島根原子力発電所2号炉

耐震重要施設及び常設重大事故等対処施設の
基礎地盤及び周辺斜面の安定性評価(コメント回答)

令和3年3月12日
中国電力株式会社

審査会合における指摘事項

防波壁（逆T擁壁）の傾斜に関する検討の流れ（1／2）

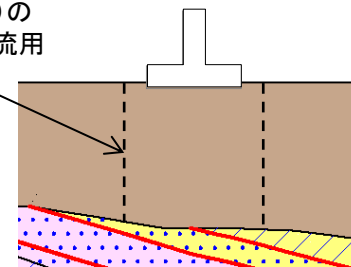
No.	コメント要旨	審査会合	頁
1	防波壁について、傾斜が生じた場合の各部位の構造成立性の見通しを説明すること。	令和3年1月29日 第940回審査会合	1, 3, 5, 7章, 補足説明6, 13章

- 評価対象施設のうち、支持地盤が改良地盤である防波壁（逆T擁壁）のすべり安定性評価において、保守的な評価の観点から、地盤改良による強度増加は見込まないこととし、解析用物性値は埋戻土（掘削ズリ）を流用して設定していた。
- 動的解析に基づいて防波壁（逆T擁壁）基礎底面の傾斜を算定した結果、傾斜は1/58となり、評価基準値の目安である1/2,000を上回った。

- 全応力解析及び有効応力解析の結果を用いて照査した結果、防波壁（逆T擁壁）基礎底面について、1/58の傾斜を考慮しても、防波壁は構造成立することを確認した。
- 全応力解析と有効応力解析の解析結果を比較すると、改良地盤の解析用物性値に埋戻土（掘削ズリ）を流用する等、解析条件に保守性がある全応力解析の特徴により、基礎底面の傾斜が大きくなっていると判断した。

- 改良地盤に埋戻土（掘削ズリ）の解析用物性値を流用した場合の変形モードを確認した結果、逆T擁壁に作用した地震慣性力の作用により、基礎地盤に浮き上がりが生じ、現実的ではない現象となっていることから、基礎底面の傾斜が適切に評価できていないと判断した。

- ・防波壁(逆T擁壁)について、評価基準値の目安である1/2,000を上回る傾斜が生じた場合においても、防波壁の構造が成立する見通しがあることを確認する。

最大傾斜発生時の変形モード（変更前）

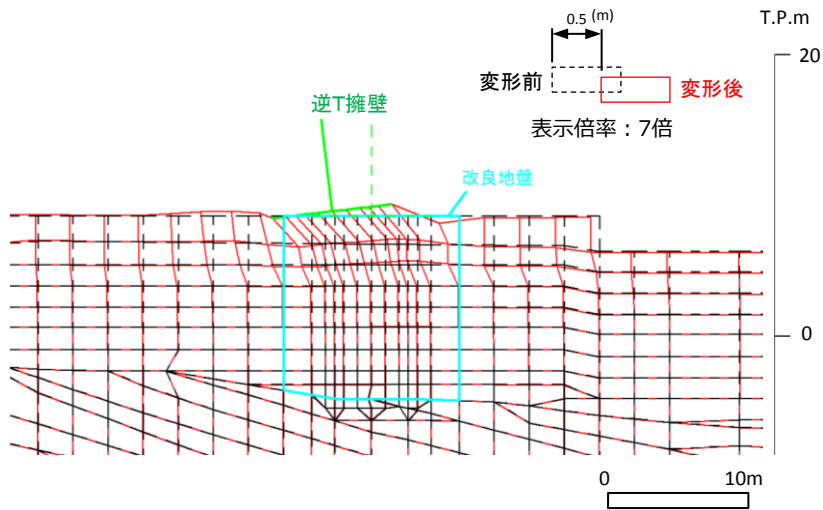
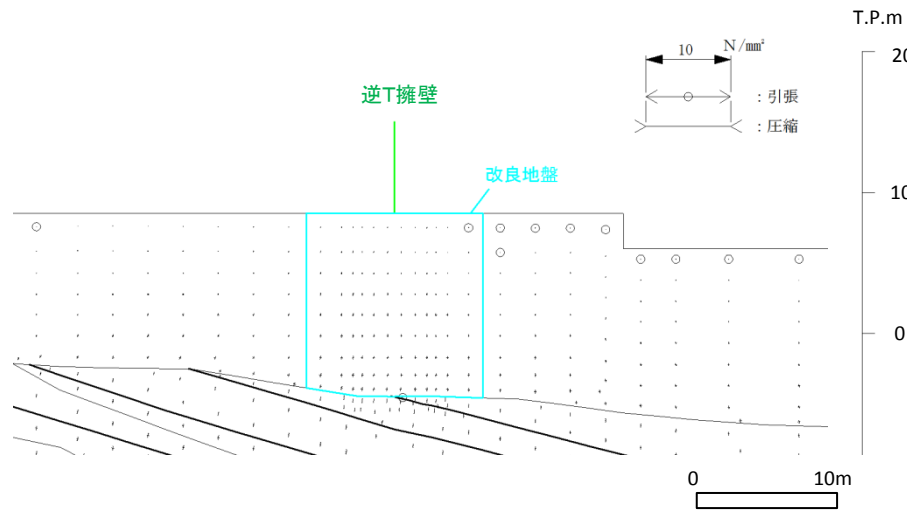
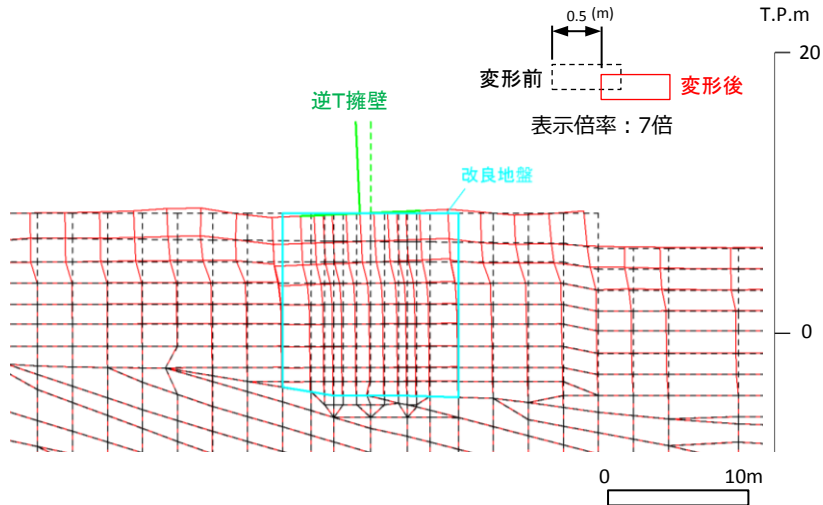
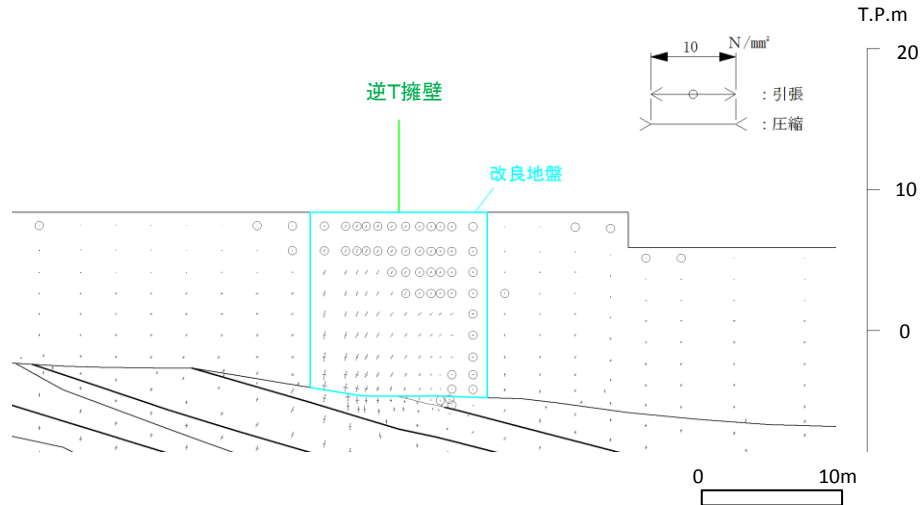
- 防波壁（逆T擁壁）については、基礎底面において地震時に発生する最大傾斜（1/58）を考慮しても、構造成立することを、「島根原子力発電所2号炉 津波による損傷の防止 基礎底面の傾斜による防波壁の構造成立性」（第948回審査会合，2021年2月18日）により確認している。
- しかし、最大傾斜（1/58）発生時の変形モードを確認した結果、逆T擁壁に作用した地震慣性力の作用により、基礎底面に現実的ではない浮き上がりが生じていることから、適切な基礎底面の評価を行うため、改良地盤の解析用物性値をP S 検層結果等に基づく物性値に変更し、再検討を行った。
- 再検討の結果、地震時に発生する最大傾斜が1/158となったことから、当該傾斜に対する構造成立性検討を追加実施した。
- 実施に当たっては、「島根原子力発電所2号炉 津波による損傷の防止 基礎底面の傾斜による防波壁の構造成立性」（第948回審査会合，2021年2月18日）で実施した方法と同様の条件により、動的解析（全応力解析）の結果を用い、①逆T擁壁の損傷、②隣接する躯体同士の支圧による損傷、③防波壁間の変形による止水目地の損傷、④グラウンドアンカーの損傷 について評価を行った。

- 防波壁（逆T擁壁）基礎底面の地震時傾斜が最大となる時刻（Ss-D, 12.09秒）における変形図及び主応力図を下図に示す。
- 逆T擁壁直下の改良地盤部は大きく変形しているが、その周辺の地盤には、その影響は及んでいない。
- このことから、改良地盤の解析用物性値に埋戻土（掘削ズリ）を流用したため、逆T擁壁に作用した地震慣性力の作用により、基礎地盤に現実的ではない浮き上がりが生じていると考えられる。

- 変更前の解析モデルでは、改良地盤は、周辺の埋戻土（掘削ズリ）と同一の剛性を設定していたが、PS検層結果等に基づく高い剛性に見直しを行った。なお、解析手法の制約により、以下については、前回解析と同様の条件とした。
 - 逆T擁壁と改良地盤のモデル化において、両者の節点を共有させる。
 - 逆T擁壁及び改良地盤の転倒等を抑止する機能を有するグラウンドアンカーをモデル化しない。

- 防波壁（逆T擁壁）基礎底面の地震時傾斜が最大となる時刻（Ss-D, 34.51秒）における変形図及び主応力図を下図に示す。
- 逆T擁壁直下の改良地盤部では、防波壁と接点を共有しているため、引張応力の発生は認められるが、逆T擁壁に作用した地震時慣性力の作用による基礎地盤の浮き上がりは生じていない。
- このことから、変更後の解析モデルは、基礎底面の傾斜について適切な評価が可能なモデルであることを確認した。
- 解析手法の制約により、グラウンドアンカーがモデル化できない影響もあり、最大傾斜は1/158となった。

- 改良地盤の解析用物性値を P S 検層結果等に基づく物性値に変更し、動的 F E M 解析（全応力解析）を行った結果、逆 T 擁壁直下の改良地盤部では、逆 T 擁壁に作用した地震時慣性力の作用による基礎地盤の浮き上がりは生じていないことから、変更後の解析モデルは、基礎底面の傾斜について適切な評価が可能なモデルであると考えられる。
- 地震時に発生する最大傾斜が $1/158$ となったことから、当該傾斜に対する構造成立性検討を追加実施した結果、防波壁（逆 T 擁壁）基礎底面の傾斜が $1/158$ となった場合においても、防波壁の構造が成立する見通しを確認した。
